**Staatliches Amt
für Landwirtschaft und Umwelt
Westmecklenburg**

Einwendungskatalog zu den Genehmigungsverfahren über die Errichtung und den Betrieb von insgesamt 9 WKA am Standort Granzin (WKA Granzin I und II), beantragt durch die KWE New Energy GmbH & Co. KG

Granzin I (8 WKA); AZ: StALU WM-51-4661-5712.0. 1.6.2V-76061

Granzin II (1 WKA); AZ: StALU WM-51-4664-5712.0. 1.6.2V-76061

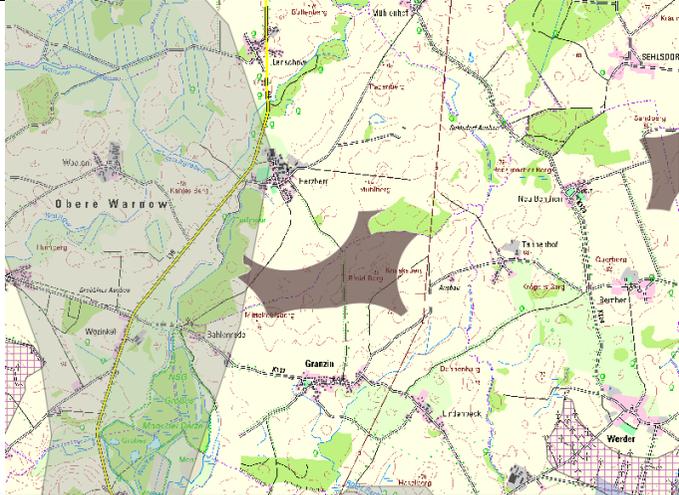
2.6	Nachtkennzeichnung	
2.6.1	<i>Gesetzlich bestehe die Verpflichtung zur bedarfsgesteuerten Nachtkennzeichnung. Eine solche Bedarfssteuerung gäbe es nach Auffassungen der Einwender bisher nicht, im Zweifelsfall werde ein kontinuierliches Blinkfeuer sichtbar sein. Mit dem zu erwartenden nächtlichen Blinkfeuer sei eine ungestörte Nachthimmelbeobachtung nicht mehr möglich. Außerdem wird vermutet, dass es zu Schädigungen der Gesundheit durch das viele "Blinken" kommen wird. Daher wird gefordert, dass keine neuen Anlagen zu genehmigen sind, die nicht mit einer entsprechenden bedarfsgerechten Befeuerung ausgestattet sind, um die Belästigung der Anwohner im Sinne des Immissionsschutzes zu minimieren.</i>	1, 2, 3, 6-13, 19-23, 37, UL
Entgegnung Antragsteller	Durch die in der LBauO M-V geregelte Pflicht zur bedarfsgerechten Nachtkennzeichnung (BNK) wird die Zeit, zu der WEA aus Gründen der Luftfahrtsicherheit befeuert werden, auf ein Minimum reduziert. Mit BNK ausgestattete WEA „blinken“ demnach nur noch dann, wenn sich auch tatsächlich ein Luftfahrzeug annähert. Zu beachten ist, dass die Ausstattung von WEA mit BNK ferner in der Novelle des Erneuerbare-Energien-Gesetzes 2017 („EEG 2017“) geregelt ist. Gem. § 9 Abs. 8 EEG gilt die Pflicht zur BNK ab dem 01.07.2021 nicht nur für die im hiesigen Verfahren beantragten WEA, sondern auch für bereits bestehende WEA. Alle 9 WEA werden dementsprechend mit einer BNK ausgestattet, d.h. die Befeuerung wird

aufgrund abwesender Luftfahrzeuge zu einem Großteil der Zeit nicht aktiv sein, soweit die erforderliche Zustimmung seitens der Luftfahrtbehörde zur Installation der BNK abgegeben wird.

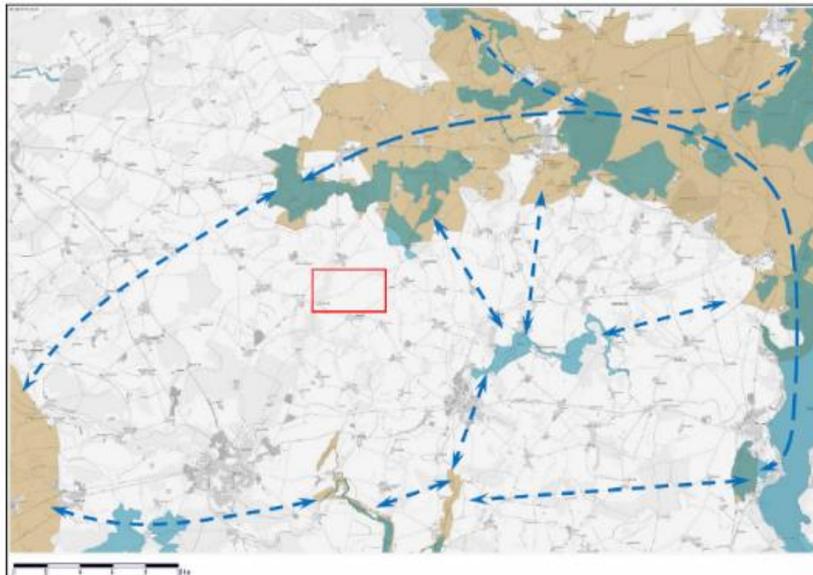
<p>Entgegnung StALU WM</p>	<p>Eine artenschutzrechtliche Prüfung erfolgte durch die untere Naturschutzbehörde bisher nicht, da aktuell aufgrund ungenügender Eingriffsbilanzierung keine Genehmigungsfähigkeit besteht. Wenn diese hergestellt wird, wird auch die artenschutzrechtliche Prüfung vorgenommen.</p> <p>Der GLRP WM 2008 hat keine bindende Wirkung auf die übergeordnete Planung. Die Regionalplanung ist den Landschaftsrahmenplänen übergeordnet, der GLRP hat lediglich in Teilen informativen Charakter.</p>	
<p>3.2.1.2.2</p>	<p><i>Die Abb. 15 im UVP-Bericht sei grob fehlerhaft. Es ist sehr unwahrscheinlich, dass die "Vernetzung" ausgehend von den "Wäldern bei Mestlin" nach SW funktionieren könne. Sie führt durch eine Vielzahl von schon vorhandenen oder in Planung befindlichen Windenergieanlagen und ist ca. 19 km lang. Der Pfeil vom EU-Vogelschutzgebiet Techentin-Mestlin-Seewiesen zum Schutzgebiet an der Elde wäre obsolet, wenn dem Antrag auf Errichtung von 8 WEA im Gebiet 42/18 Sehlsdorf zugestimmt wird, desgleichen der Pfeil von südlich Goldberg zur Elde, wenn das Vorhaben Daschow genehmigt wird. Was die weiter südlich eingezeichneten Pfeile betrifft, so bestehen begründete Zweifel. Der untere, rechte Pfeil gehe durch vorhandene oder geplante Anlagen. Es fehlt in Abbildung 15 ein ganz wichtiger Vernetzungspfeil. Dieser müsse vom EU-Vogelschutzgebiet durch das Vorhabengebiet zum Naturschutzgebiet Großes Moor und von dort weiter zum Landschaftsschutzgebiet im NO von Parchim zeigen. Es wird festgestellt, dass die Pfeile in Abbildung 15 von Ost nach West verlaufen müssten. Das geplante Vorhaben "42/18 Sehlsdorf" stelle somit eine gewaltige Barriere dar.</i></p>	<p>20, 21</p>

Entgegnung
Antragsteller

Die Abbildung 15 im UVP-Bericht bezieht sich auf die Vernetzung der Natura2000-Schutzgebietskulisse, wobei mit Pfeilen die jeweils kürzeste Verbindung zwischen den Gebieten markiert wurde. Natura2000-Gebiete werden aus den EU-Vogelschutzgebieten und den FFH-Gebieten gebildet, nicht aus nationalen Schutzgebieten (die allerdings ganz oder teilweise innerhalb der Natura2000-Gebietskulisse liegen können).

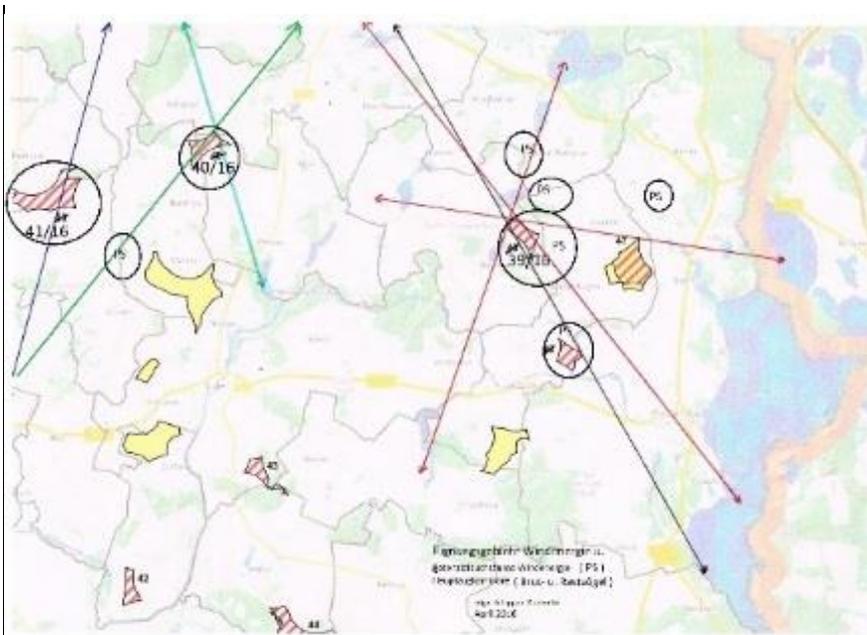
Es komme zur Zerstörung der Nahrungs- und Rastgebiete für durchziehende Vögel. Der Lebensraum dieser Arten würde mit Errichtung des Windparks erheblich eingeschränkt. Dieser Sachverhalt ist zu erörtern.

Entgegnung Antragsteller	Der Sachverhalt wurde im Fachbeitrag Artenschutz eingehend unter Anwendung der AAB-WEA 2016 geprüft. Vgl. hierzu Erwidern zu Punkt 3.2.1.1.4. der rastenden und ziehenden Vögel gegeben.

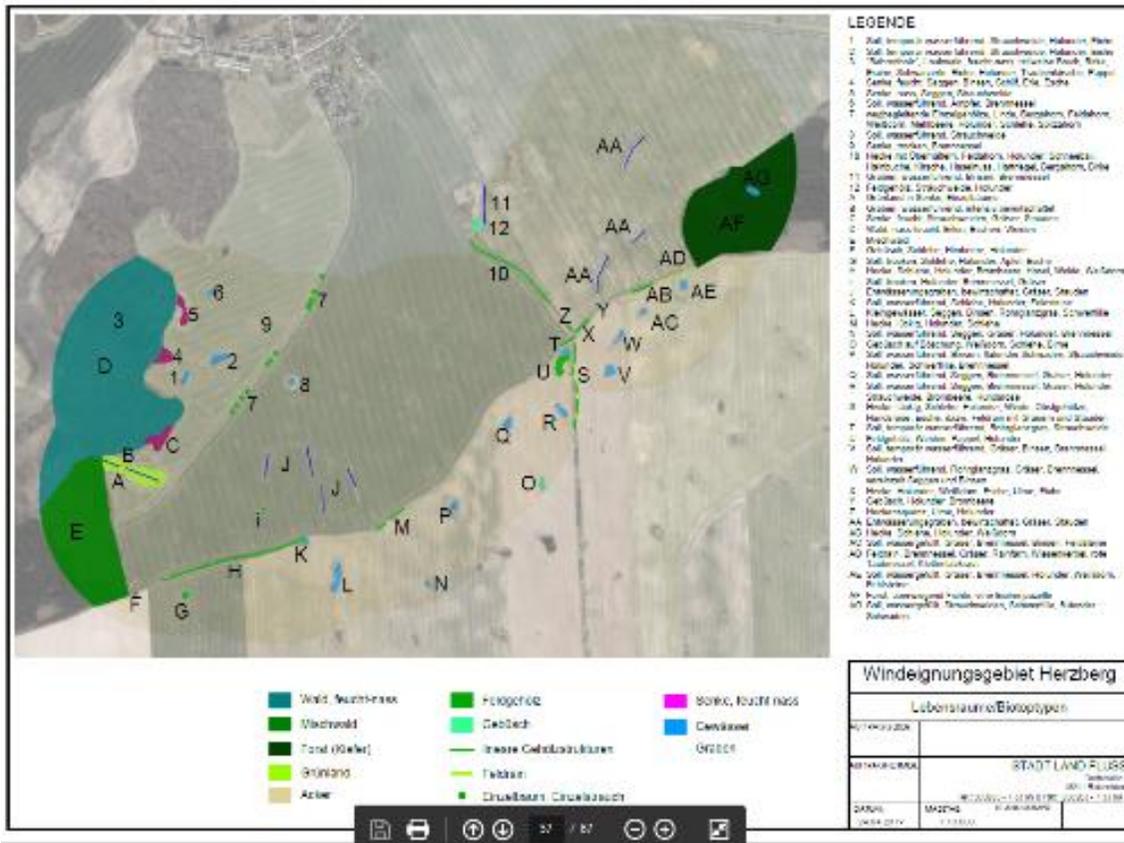
3.2.1.6.2	<i>Es wird ausdrücklich darauf aufmerksam gemacht, dass sich unmittelbar an der Waldkante westlich von der WEA 09 ein (Greifvogel-) Horst befindet. Dieser Horst sei in der Karte der Antragstellerin nicht aufgeführt worden und sollte berücksichtigt werden.</i>	1
Entgegnung Antragsteller	Aufgrund der fehlenden Horstkoordinaten und Kartierdaten des Hinweisgebers ist eine genaue Überprüfung dieser Aussage nicht möglich. Der AFB führt ungeachtet dessen alle in 2017 und 2019 vorgefundenen Horste auf. Westlich der WEA 9 befinden sich demnach mehrere Horste mit grundsätzlicher Eignung für Raben- und Greifvögel. 2017 und 2019 brüteten hier 2 Brutpaare Kolkraben und 2017 ein Mäusebussard.

Entgegnung StALU WM	Sollte den Einwendern ein weiterer Horst bekannt sein, so kann dieser den Behörden (untere Naturschutzbehörde des LK LuP, StALU WM, LUNG M-V) gemeldet werden.
